Governo do Distrito Federal
Controladoria-Geral do Distrito Federal
Subcontroladoria de Controle Interno

RELATÓRIO DE AUDITORIA
Nº 2/2023 - DATOS/COLES/SUBCI/CGDF

Unidade: Companhia Urbanizadora da Nova Capital e Secretaria de Estado de Obras e Infraestrutura do Distrito Federal
Processo nº: 00480-00002468/2023-60
Assunto: Auditoria nas obras de reformulação do sistema viário na ESPM
Ordem de Serviço: 124/2021-SUBCI/CGDF de 20/09/2021
169/2021-SUBCI/CGDF de 21/12/2021
Nº SAEWEB: 0000022002

(c) Desenho de execução (detalhamento das armaduras).

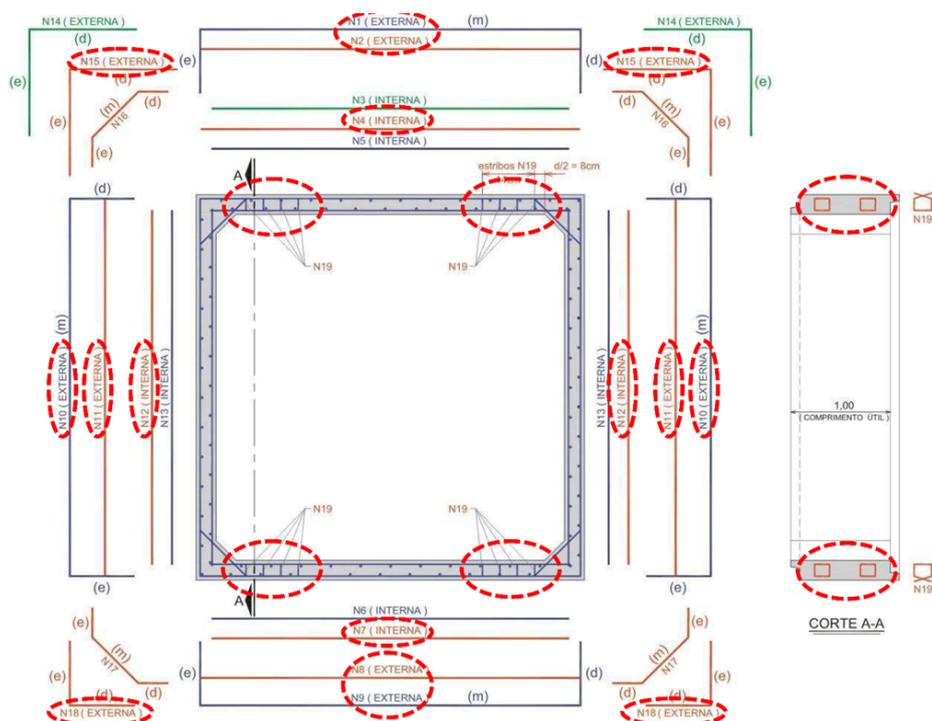
A seu turno, ao comparar o projeto da aduela de 2,40 m x 2,40 m do executante (SEI nº 95168235) com o projeto-padrão da aduela de 2,50 m x 2,50 m – Tipo III do DNIT (Desenhos 7.33 e 7.34), observou-se que as alterações foram mais significativas do ponto de vista de alojamento (arranjo) de armaduras, porém, não quanto ao peso total de aço. Ao compulsar a “LISTA DE FERROS” e a “LISTA DE TELAS SOLDADAS” apresentadas pelo executante, notou-se que ambas sofreram modificações em relação ao projeto-padrão do DNIT nas células destacadas em vermelho nas Figuras 36 a e b, cujos respectivos locais das armaduras estão destacados na Figura 36c.

(c) Desenho de execução (detalhamento das armaduras).

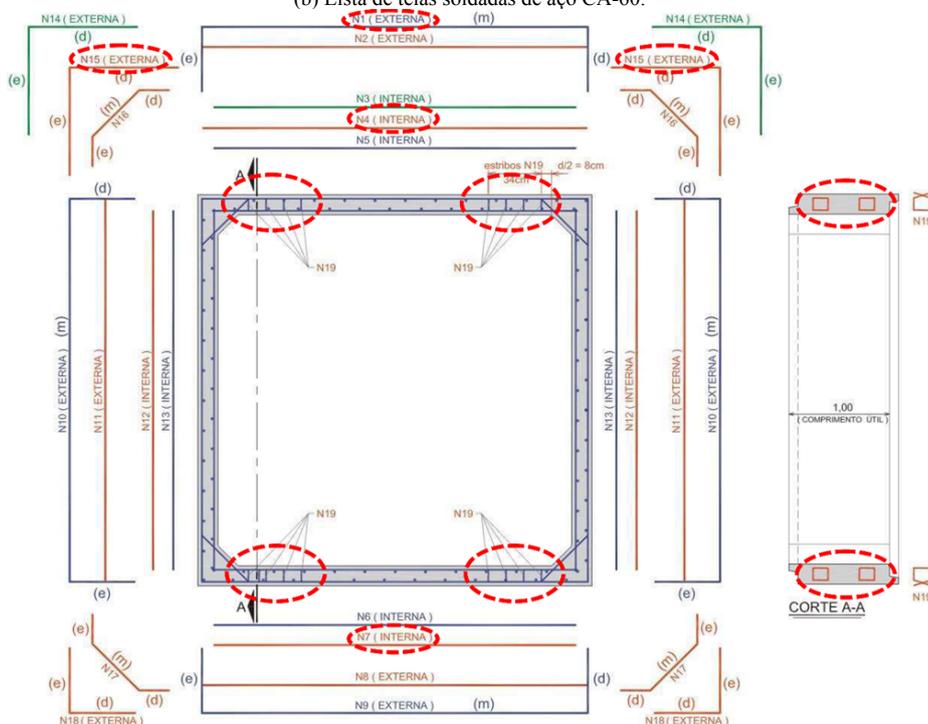
Por fim, ao comparar o projeto da aduela de 3,00 m x 3,00 m do executante (SEI nº 95168245) com o projeto-padrão da aduela de 3,00 m x 3,00 m – Tipo III do DNIT (Desenhos 7.47 e 7.48), ao compulsar a “LISTA DE FERROS” e a “LISTA DE TELAS SOLDADAS” apresentadas pelo executante, notou-se que elas também sofreram modificações em relação ao projeto-padrão do DNIT nas células destacadas em vermelho das Figuras 37 a e b, cujos respectivos locais das armaduras estão destacados na Figura 37c.
